SUSITARIMAS**DĖL 2024 M. BALANDŽIO 16 D. RANGOS SUTARTIES NR. SR-233 PAKEITIMO**

Dėl darbų vykdymo pagal Rangos sutartį Nr.SR-233

Projektas	Gydymo paskirties pastato Akacijų al. 2, Kulautuvos mstl., Kauno r., sav., Kapitalinio remonto projektas
Projekto Nr.	Nr. P/6938
Projektuotojas	UAB „Panevėžio miestprojektas“
Užsakovas	Kauno miesto savivaldybės administracija
Rangovas	UAB „Kaunesta“
Rangos sutarties Nr.	SR-233

**Darbų pakeitimo aktas Nr. 2025/04/16
dėl faktinių kiekių padidėjimo**

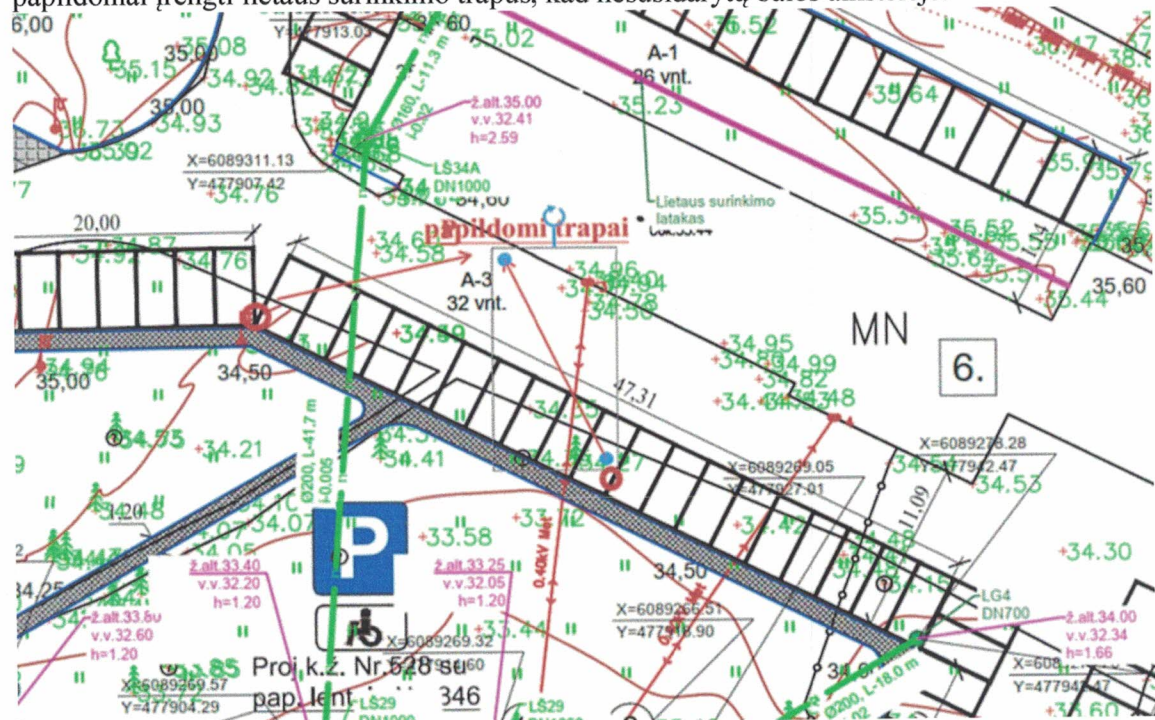
4. **Dėl papildomo vandentiekio ir nuotekų tinklo įrengimo.** Techninio darbo projekto P6938-TDP-LVN-B.01 brėžinyje nenumatyta vandentiekio ir nuotekų įrengimas iki „Katilinės“ pastato. Prieš įrengiant aikštelių dangą, tikslinga papildomai įrengti buitinių nuotekų tinklus 12 m. ir pakeisti senąjį metalinį d100 vandentiekio įvadą, kuris sutrūkės ir anksčiau remontuotas remontinėmis movomis, nauju PE d100 vamzdžiu - 72 m. į „katilinės“ pastatą; pakeisti esamą požeminį priešgaisrinį hidrantą į antžeminį 1 vnt., perkeltiant iš aikštelės, į vejos zoną prie pėsčiųjų tako.

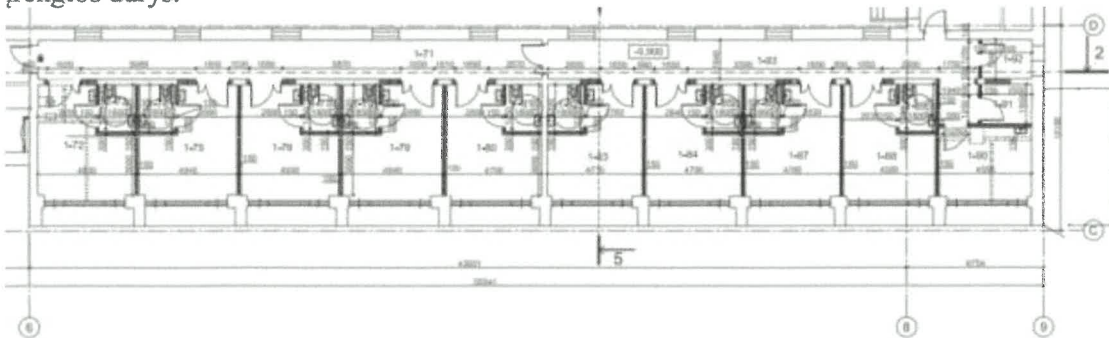
P6938-TDP-SP dalyje, numatyta pėsčiųjų takelių įrengimas.

P6938-TDP-SP dalyje nenumatyti suoliukai.

Takeliai įrengiami miško teritorijoje, pušų apsuptyje. Pastato naudotojas ir statytojas išreiškė norą papildomai įrengti suoliukus su atlošu ir šiukšliadėžes. Prie pėsčiųjų takelio papildomai įrengti trinkelį praplatinimą (1x3 m2 aikštelę) 60 m2 suoliuko įrengimui 20 vnt.

Rangovas pateikia papildomų darbų lokales sąmatas, o užsakovas parengia papildomą susitarimą, dėl šių darbų įsigijimo.

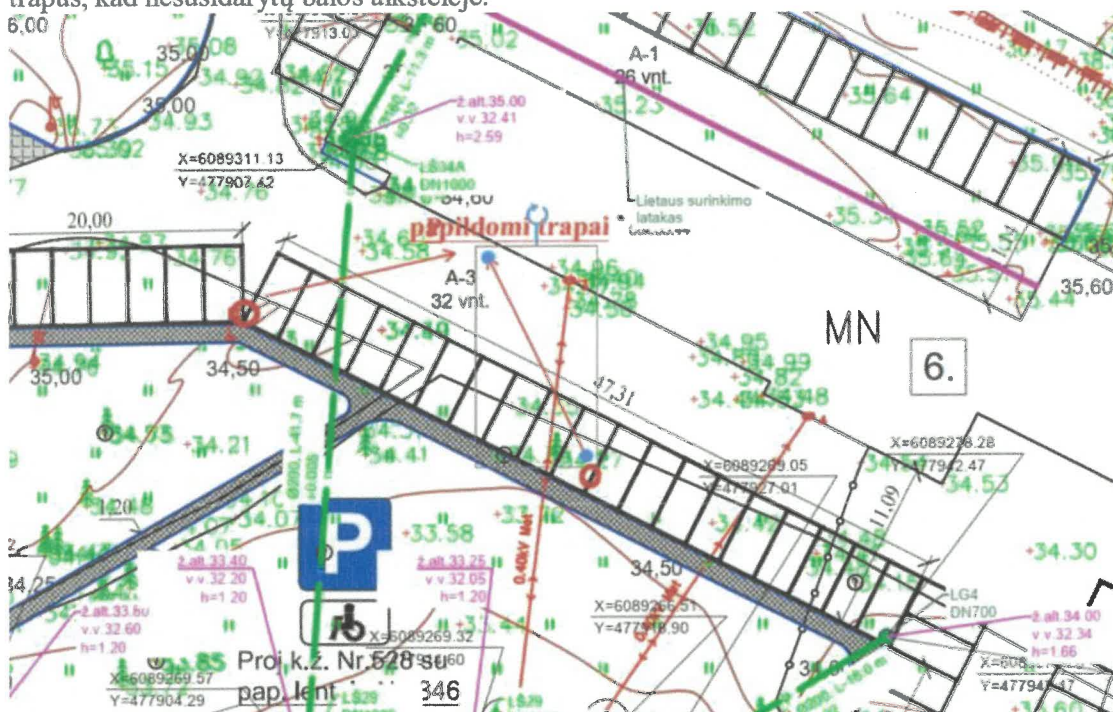
Projekte P6938-TDP-LVN-B.01 brėžinyje, nurodyta vandentiekio tinklai.

Projekte P6938-TDP-LVN-B.01 brėžinyje nenumatyta vandentiekio ir nuotekų įrengimas iki „Katilinės“ pastato.

Prieš įrengiant aikštelių dangą, tikslinga papildomai įrengti buitinių nuotekų tinklus 12 m. ir pakeisti senąjį metalinį d100 vandentiekio įvadą, kuris sutrūkės ir anksčiau remontuotas remontinėmis movomis, nauju PE d100 vamzdžiu - 72 m. į „katilinės“ pastatą.

Pakeisti esamą požeminį priešgaisrinį hidrantą į antžeminį 1 vnt., perkelti iš aikštelės, į vejos zoną prie pėsčiųjų tako.

Rangovas pateikia papildomų darbų lokalines sąmatas, o užsakovas parengia papildomą susitarimą, dėl šių darbų įsigijimo.
